oznaczenie sprawy: SZP – 371/270/2020

Dotyczy: postępowania o udzielenie zamówienia publicznego, prowadzonego w trybie przetargu nieograniczonego pn. „Przebudowa sieci teleinformatycznej oraz rozbudowa sieci światłowodowej w Akademii Wychowania Fizycznego Józefa Piłsudskiego w Warszawie Filia w Białej Podlaskiej”.

ODPOWIEDZI NA PYTANIA, ZMIANA TREŚCI SIWZ, ZMIANA TERMINU SKŁADANIA OFERT, ZMIANA OGŁOSZENIA O ZAMÓWIENIU

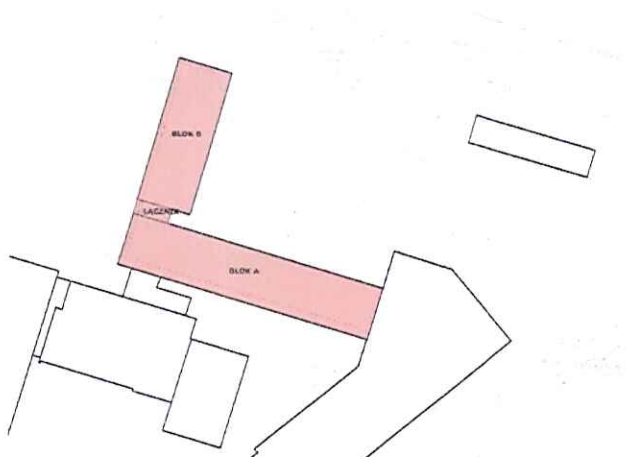
Czy zamawiający może podać wymiary budynku (długość i szerokość poszczególnych kondygnacji)

Wymiary budynku przedstawiono na rys. poniżej.

Wysokość pomieszczeń (w świetle podłogi i sufitu) – 3,10 m – 3,20 m.
